DIVISIONE V – SISTEMI DI VALUTAZIONE AMBIENTALE

**Oggetto: [ID: 5426] Valutazione preliminare ai sensi dell'art. 6, comma 9 del D.Lgs. 152/2006.
Progetto “Rifacimento del sovrappasso autostradale n. 67 “Tessari” (km 199+354)
lungo il tracciato dell’Autostrada A22 del Brennero in Provincia di Verona.
Nota Tecnica.**

Fig. 3: Prospetto nuovo sovrappasso (Fonte: Allegato 1 Tavola 14)

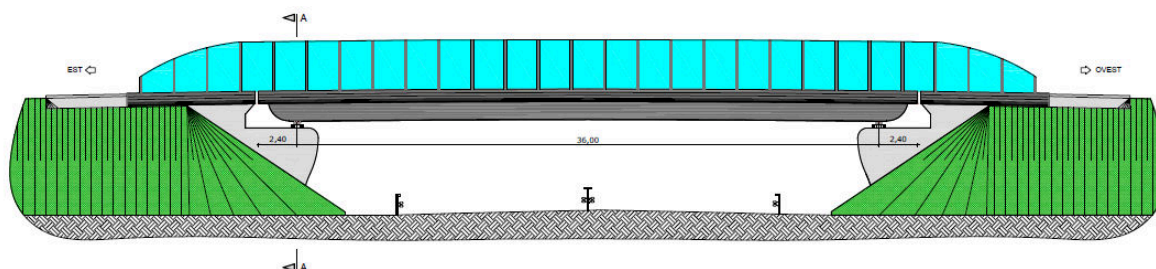
Il sovrappasso attuale è del tipo a due travi accostate con tre campate, di luce rispettivamente pari a circa 9 m., 27 m. e 9 m., appoggiate a due spalle a parete cava e due pile composte da due pilastri, uno per trave. Per il nuovo sovrappasso è prevista la realizzazione di un impalcato a campata unica, con lunghezza complessiva pari a 40,80 m. e sezione stradale a doppio senso di marcia. Tra il piano viabile ed i marciapiedi verrà montata una barriera di sicurezza di classe di contenimento H3, mentre in corrispondenza dei bordi laterali del sovrappasso è prevista l'installazione di pannelli di protezione in polimetilmetacrilato (PMMA). Le nuove rampe di accesso al sovrappasso si svilupperanno quasi interamente su rilevati stradali esistenti.
